Oggetto: [ID_VIP 7947] **OLBIA (SS) – Progetto “EnerClima 2050” – PROGETTO DI FATTIBILITA' TECNICO ECONOMICA.**
Procedura riferita al Decreto legislativo n. 152 del 2006 – VIA (art. 23)
Proponente: Olbia LNG Terminal S.r.l.
Parere tecnico istruttorio della Direzione generale Archeologia, belle arti e paesaggio (ABAP).

OGGETTO: Olbia (SS). Progetto “EnerClima 2050” – Progetto di fattibilità tecnico economica. Procedura riferita al Decreto Legislativo n. 152 del 2006 – VIA (art. 23).

OGGETTO: Olbia (SS): [ID7947] Progetto “EnerClima 2050” – Progetto di fattibilità tecnico economica. Procedura riferita al Decreto Legislativo n. 152 del 2006 – VIA (art. 23). Parere endoprocedimentale
Proponente: Olbia LNG Terminal S.r.l.
Rif. nota della DG ABAP – Servizio V n. 15935 del 03.05.2023, ns. prot. n. 6580 del 04.05.2023

(da Relazione paesaggistica, fig. 33, p. 65)

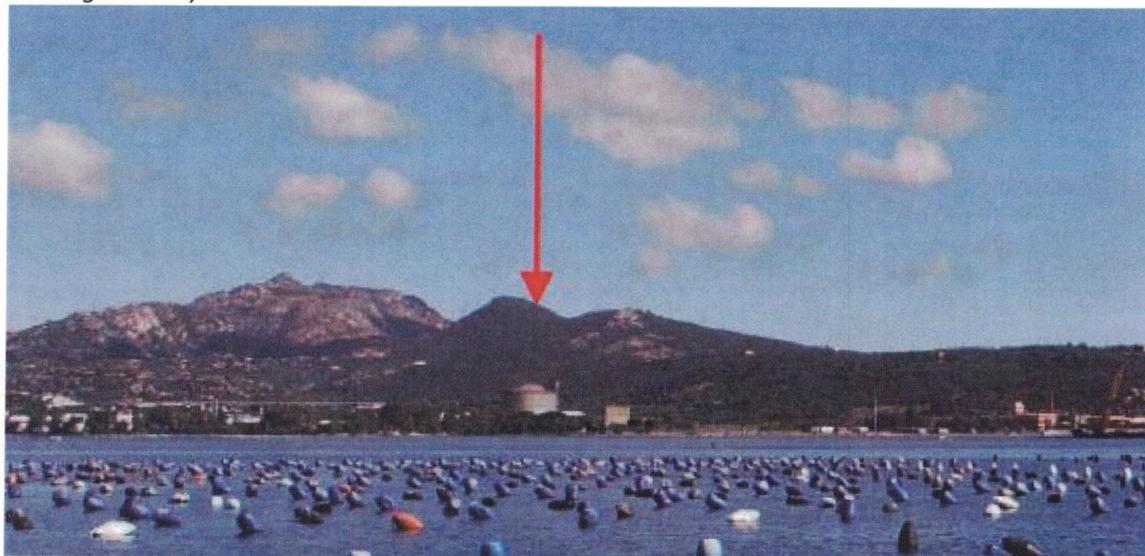
4. la valutazione di ulteriori alternative ragionevoli al progetto presentato, sia con riguardo alla sua localizzazione all'interno dell'area industriale esistente che con riguardo, in particolare, alla possibilità di prevedere un numero maggiore di serbatoi GNL, tali da realizzarli con un'altezza massima minore e non emergente rispetto all'intorno paesaggisticamente rilevante (v. elaborato SIA- Allegato III.2):
